URGENTE: AVISO DE SEGURANÇA EM CAMPO

Microscópio cirúrgico Leica M220 F12

Identificador FSCA: CAPA-HER-MD-21-001

Substituição do braço pantográfico M220 para assegurar uma fixação confiável do charriot óptico

Fig. 3: Visualização detalhada da folga entre o adaptador preto e o invólucro preto do braço pantográfico.

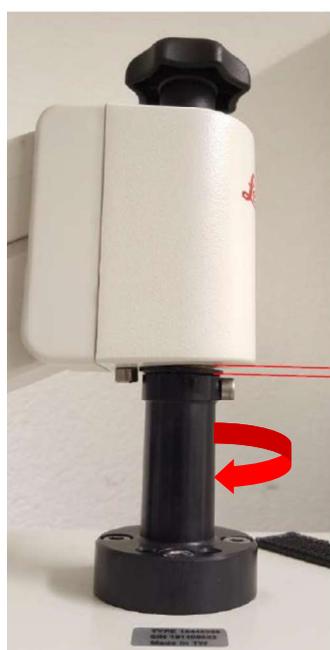
- Se a folga entre o adaptador preto e o invólucro branco na extremidade do braço pantográfico for superior a 3 mm (veja a Figura 3) ou for possível girar o charriot óptico em mais de 360° (veja a Figura 4): **→ NÃO use o dispositivo!**

✗ Uma folga superior a 3 mm ou a rotação livre do charriot óptico por mais de 360° indica que o parafuso que prende o adaptador está frouxo e há um risco do charriot óptico cair.

Neste caso, o M220 F12 não pode mais ser usado.

Fig. 5: Visualização detalhada do parafuso limitador quando o M220 F12 está de acordo com a especificação: Os parafusos limitadores funcionam corretamente para evitar a rotação >360°. **→ O aparelho pode ser usado como pretendido.** Não há risco do charriot óptico cair.

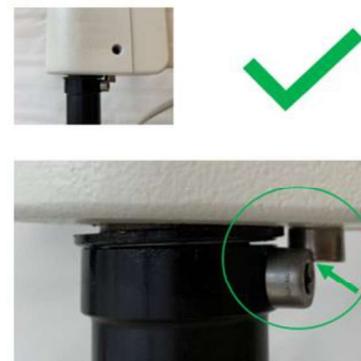
✓ Com uma folga inferior a 3 mm e não for possível girar mais de 360° devido aos parafusos limitadores eficientes (veja a Figura 6), o aparelho pode ser usado como pretendido.
